Câmara Municipal de Ouro Branco

REQUERIMENTO Nº / 2024

- 1- Contrato 038/2024 – SERVIÇO DE CONTENÇÃO, PAVIMENTAÇÃO, DRENAGEM E CONTROLE DE EROSÃO NA RUA JOSÉ GUILHERME E RUA MIGUEL VIEIRA JR NO CENTRO.**

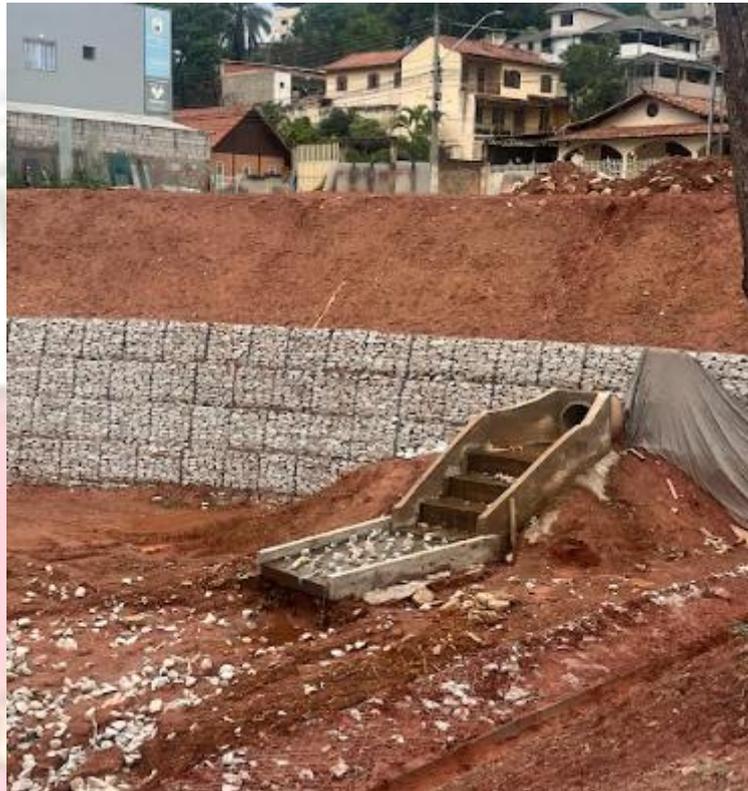
- a- Contenção dos taludes: Segundo o encarregado da obra que me recebeu, fizeram a hidrossemeadura no período de seca e assim não foi obtido o resultado necessário, o que nos indica que nova sementeira deverá ser feita, às expensas da empreiteira.

- b- Conforme mostra a foto acima e também a de baixo, a drenagem da Rua José Guilherme está sendo lançada diretamente no terreno, sem que as águas sejam encaminhadas ao córrego, o que com o tempo provocará nova erosão no local. Observa-se, ainda, que precisa ser feita a conformação do final da base da escada de dissipação com o solo, para evitar um futuro desmoronamento desta escada.
